Fra: Simon Noel <simon@byggmesterhitland.no>
Sendt: onsdag 18. desember 2019 09:29
Til: Daniel Bernal
Kopi: Patrick Schuppenhauer
Emne: VS: sak 19/1157 manglar i søknad om igangsettingstillatelse GBNR 23/1 - grunnarbeid og utvendig VA -anleggsarbeid
Vedlegg: H10-midl-VA.pdf; H11-Flomveg-etter.pdf; H9-Nedslagsfelter.pdf; H1-RevC- Oversikt VA.pdf

Fra: Andre Bjørndal <andre@byggadmin.no>
Sendt: onsdag 18. desember 2019 07.58
Til: Simon Noel <simon@byggmesterhitland.no>
Emne: SV: sak 19/1157 manglar i søknad om igangsettingstillatelse GBNR 23/1 - grunnarbeid og utvendig VA -anleggsarbeid

Emne: sak 19/1157 manglar i søknad om igangsettingstillatelse GBNR 23/1 - grunnarbeid og utvendig VA -anleggsarbeid

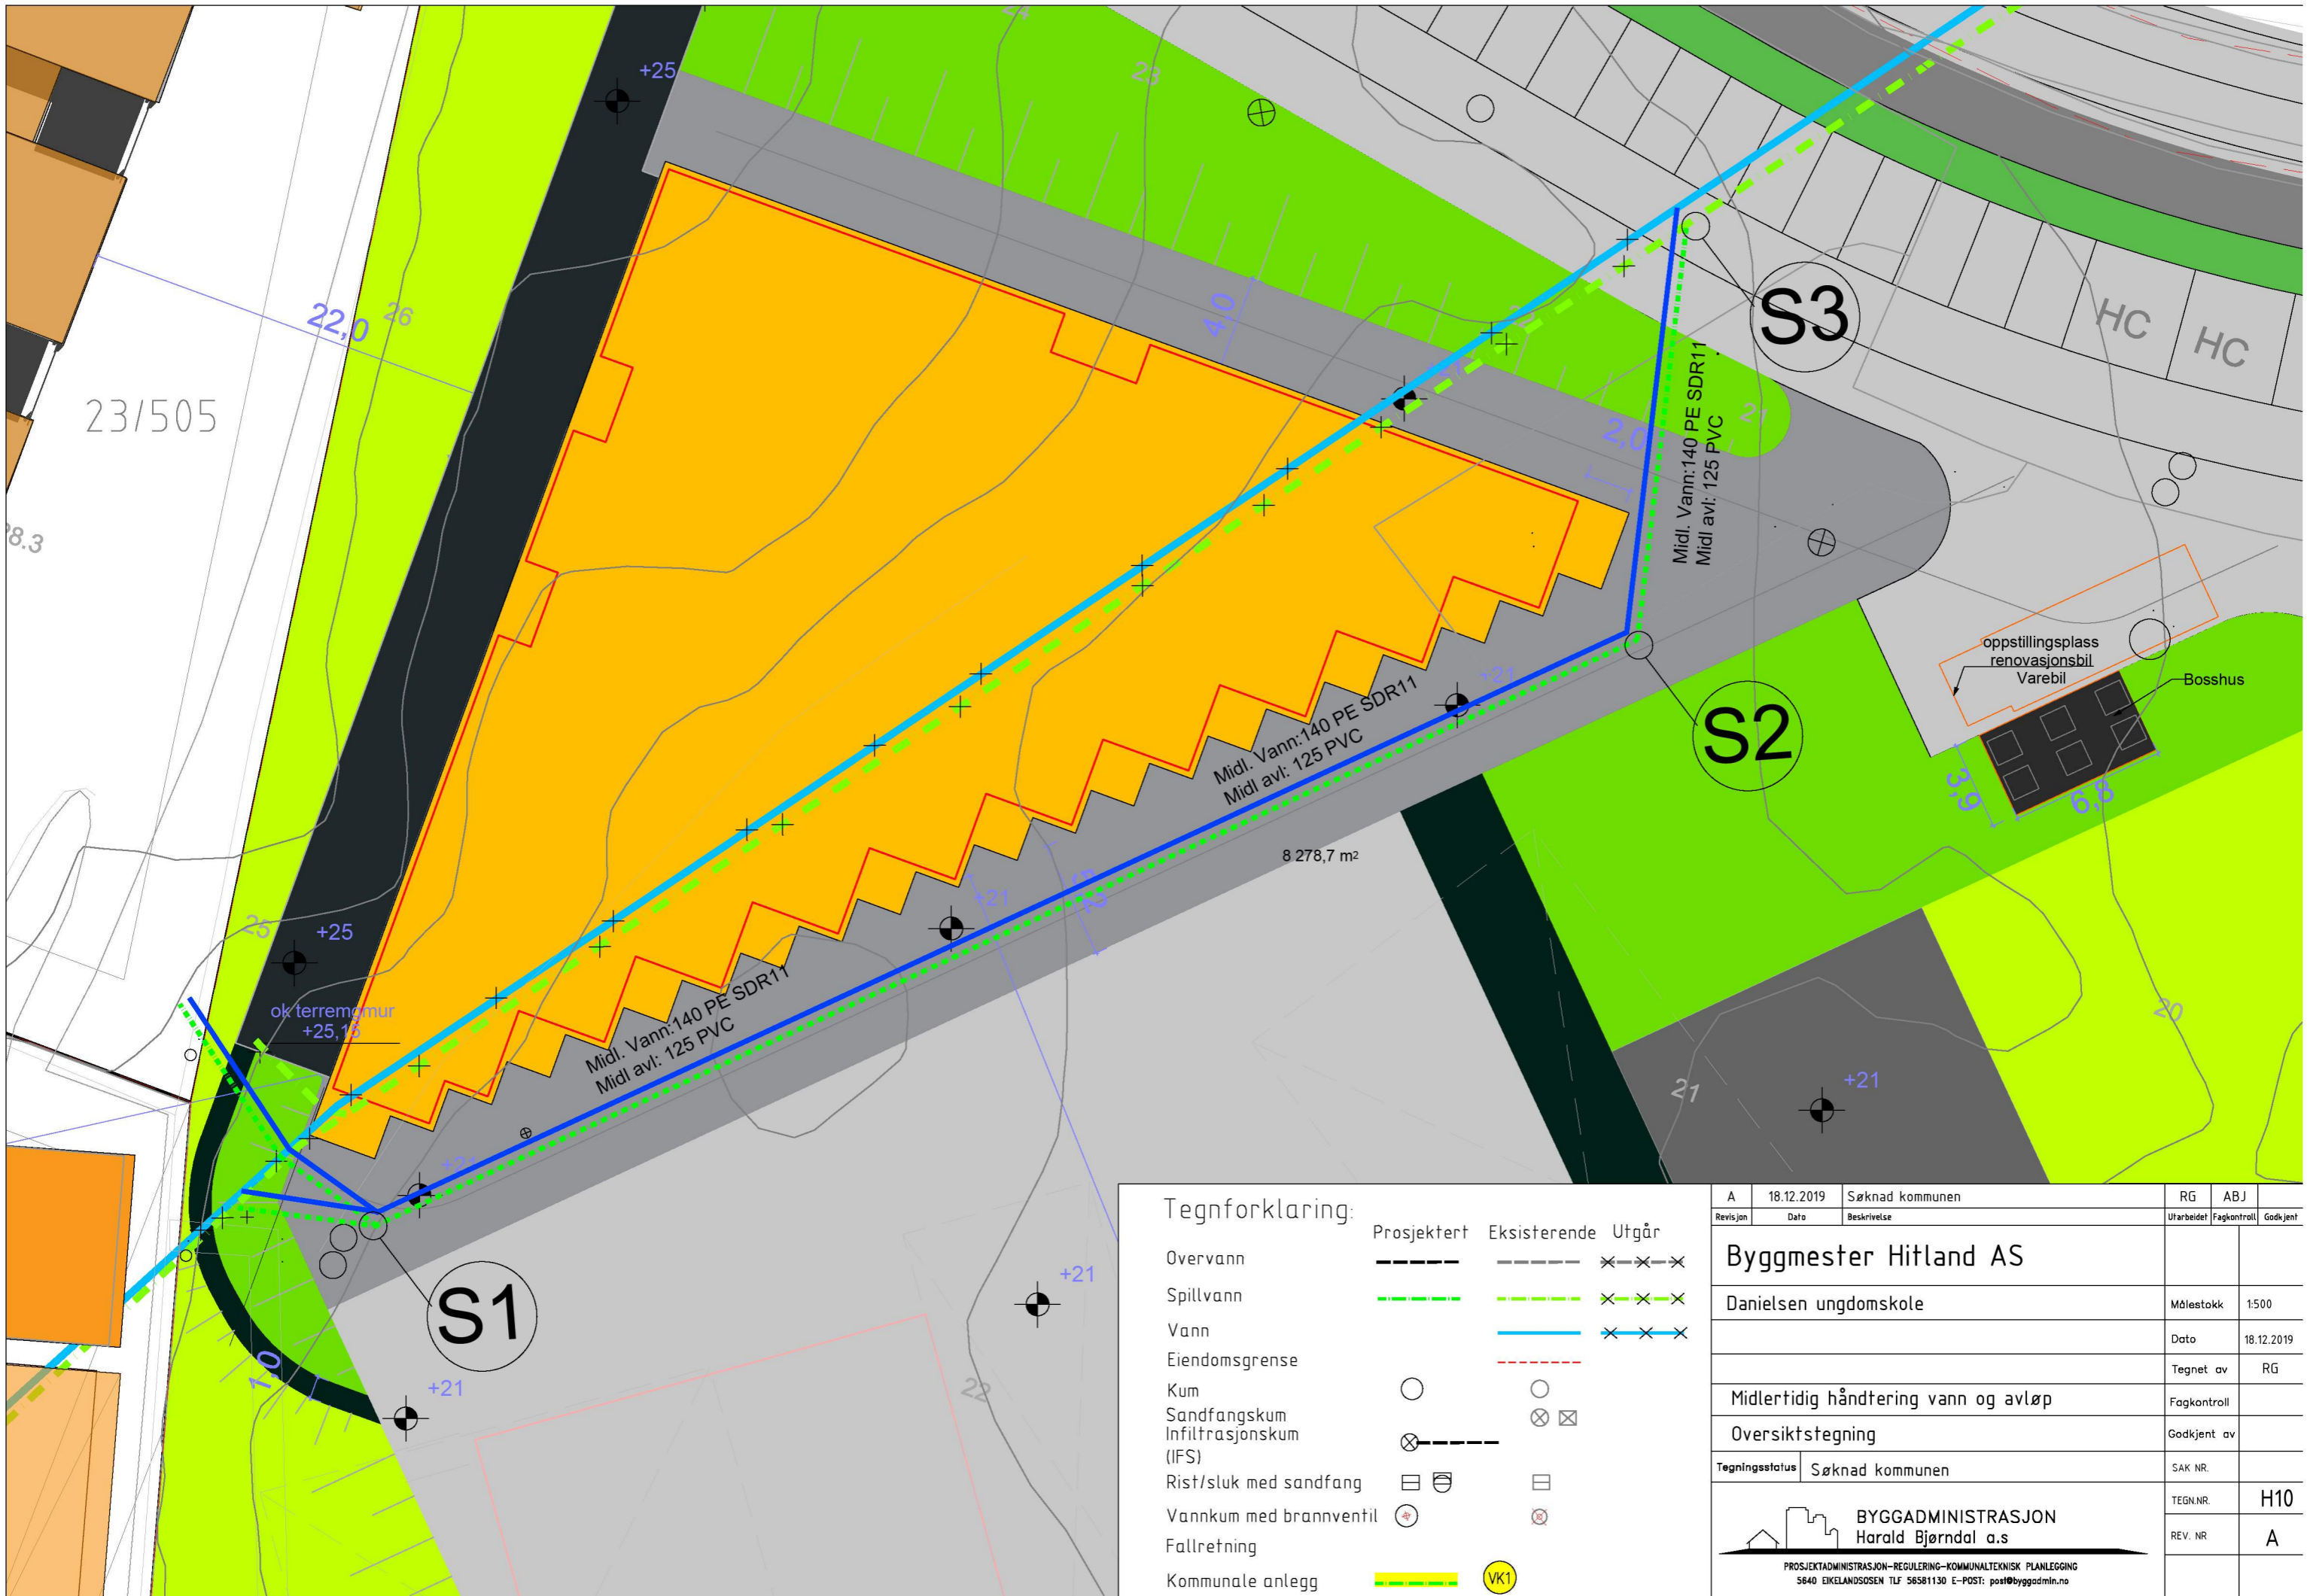
Når det gjelder midlertidig vann og spillvann så ber vi om at dere kontakter Egil Gripsgård, og deretter utarbeider en epost med hva dere blir enige om.

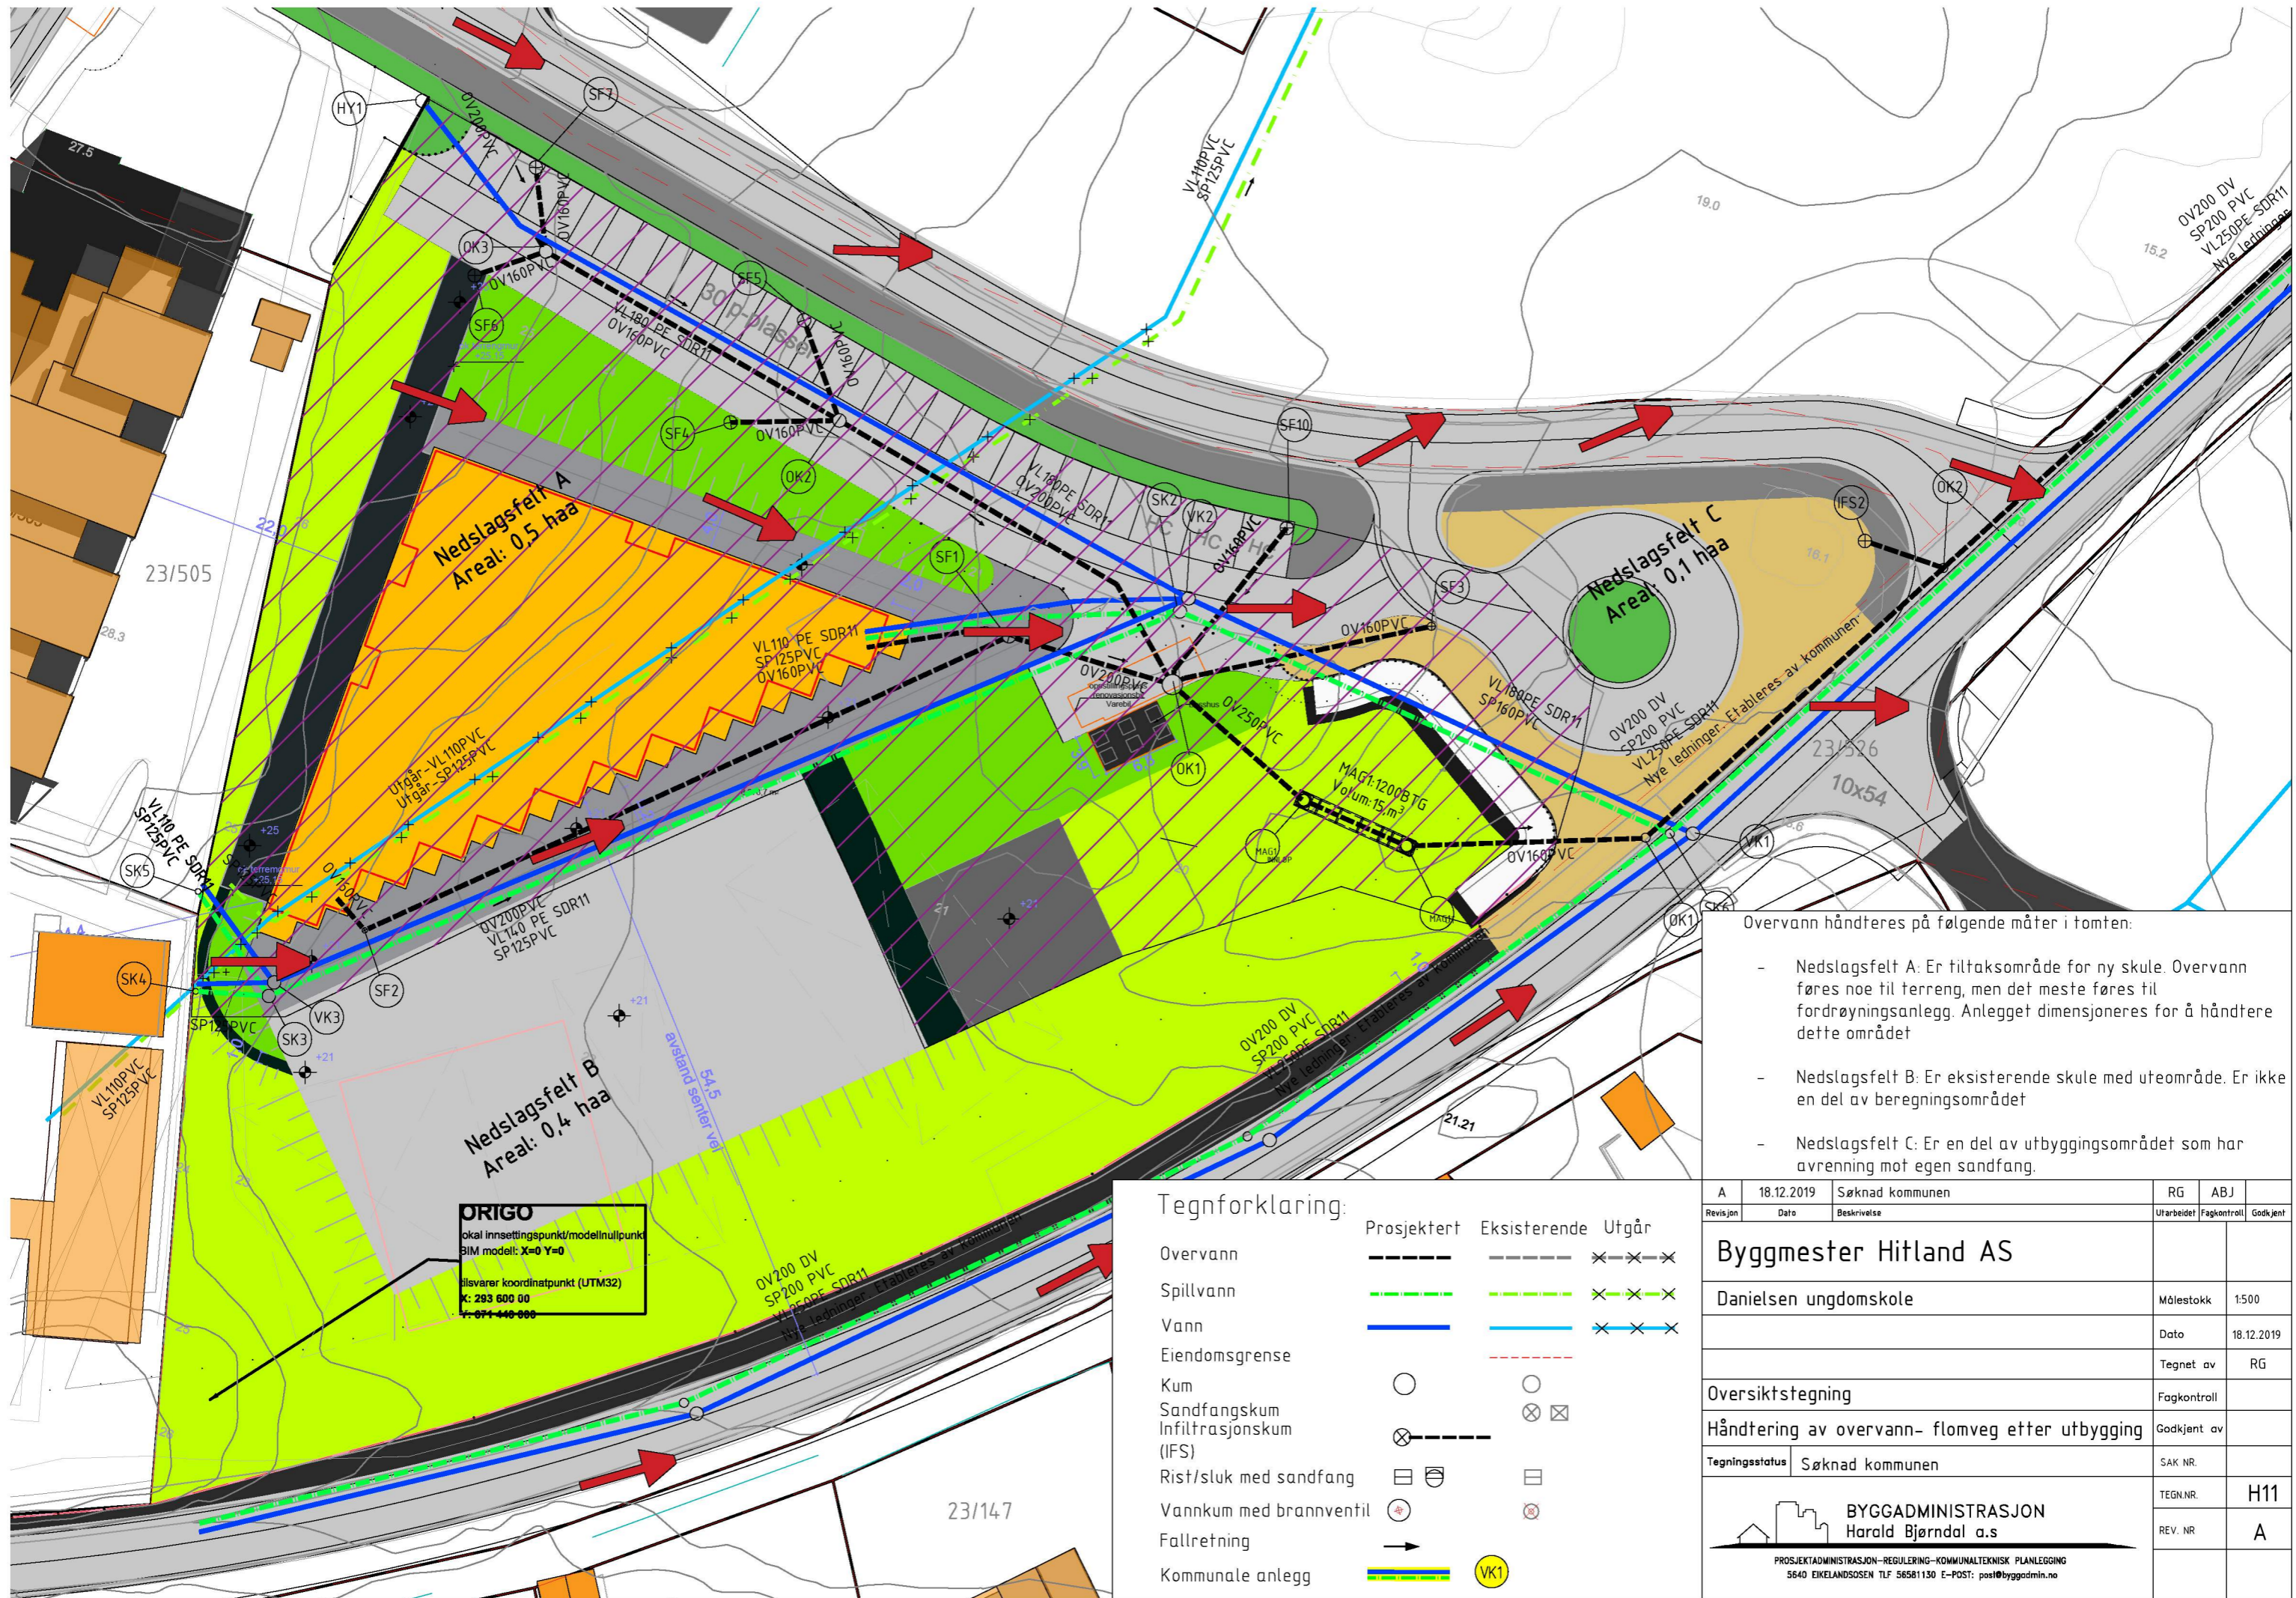
- Samt viser vi til VA-norm til planlagte flomvegar og at disse må vises:

Flomvegar skal planleggjast både på overordna plannivå og detaljert plannivå. Flomvegar må visast på aktuelle planar (til dømes reguleringsplanar og byggeplanar). For utsatte område kan flomsonekartlegging vere aktuelt.

- o IVF kurve for Bergen Sandsli er lagt til grunn
 - o Gjenntaksintervall er 20 år
 - o
- Vedlagt er kart som viser flomveier. Vi knytter oss til nytt kommunalt anlegg med overvannshåndtering (utløp fra magasin). Har følgende kommentarer til flomveier:

- o Fortau langs Mjåtveitvegen vil forhindre at overvann renner på tomten. En flom i denne vegen vil nokk ende på terrenget etter avkjørselen som vist på vedlegg. Våre utbygging endrer ikke dette

- o Fortau langs Holtermannsveg vil forhindre at overvann renner på tomten, men i avkjørselen må det under detaljprosjekteringen sjekkes om flom kan komme inn på tomten. Eventuelt må her gjøres tiltak. En flom i denne vegen vil nokk ende på mot lavbrekk nord for vegen som vist på vedlegg. Våre utbygging endrer ikke dette.

- o Interne veger rundt ny skule kan benyttes som lokale flomveier. Der er lite vann som kan komme her, men veier bør utformes slik at det er fall mot snuhammer.
